<b>orange</b> <b>JAZZTEL</b>		<b>Departamento:</b> MPEX		<b>Tipo:</b> Rediseño	<b>Cabecera:</b> FTTH_2810045_BELLAS-VISTAS
<b>Técnico:</b> Jorge Medrano	<b>Fecha:</b> 25/9/2018	<b>Incidencia:</b> 6246916	<b>Dirección:</b> Plaza Guilhou 4

Rediseño:

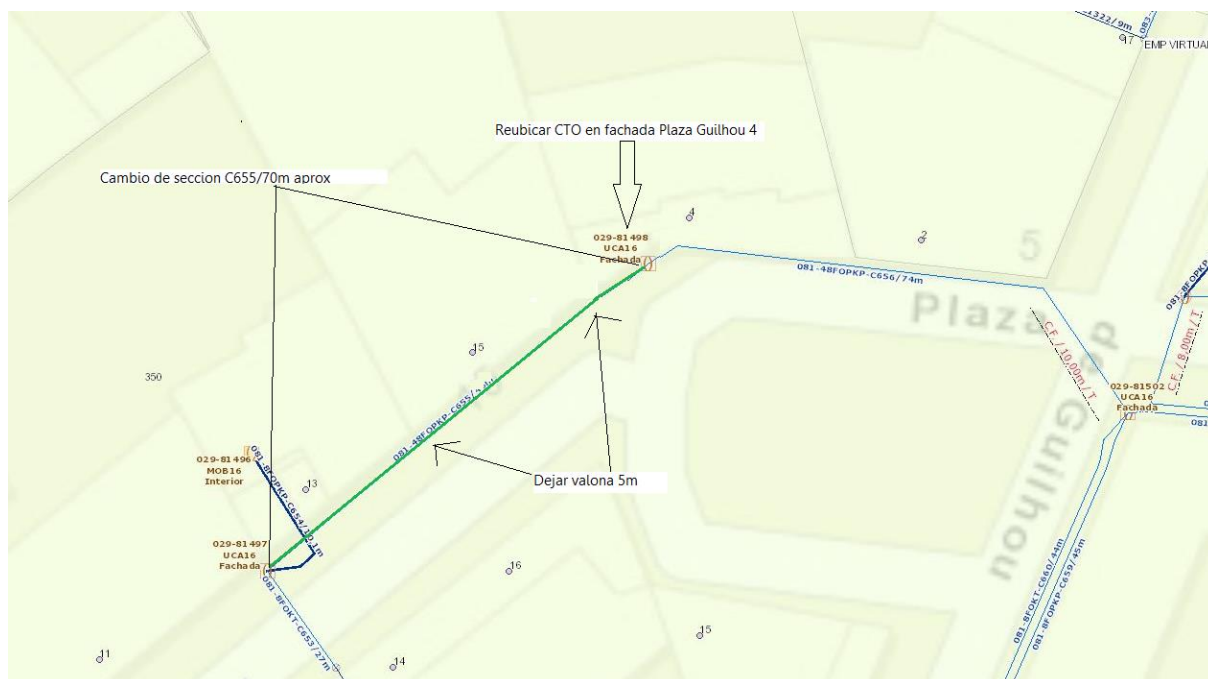
Tras revisión en campo en Plaza Guilhou 5 se ha comprobado que han realizado una demolición en C/Gardenias 15 donde se encontraba fijada la CTO asignada 029-28-081498. Actualmente se encuentra colgando de un vano siendo imposible realizar el tendido de acometidas.

- Desplazar CTO 029-28-081498 hacia fachada Plaza Guilhou 4 (ver foto)
- Interceptar C656 en la nueva ubicación de la CTO 029-28-081498.
- Cambio de sección del C655/70m aprox.
- Dejar 5 metros de valona en ambos extremos del solar demolido. En breve va a empezar la construcción y es posible que nos soliciten nuevo cambio de sección o cambiar la altura del recorrido.
- Retranquear acometidas hacia la nueva ubicación de la CTO. El sobrante se dejara estirado en la horizontal creada en Plaza Guilhou 4.
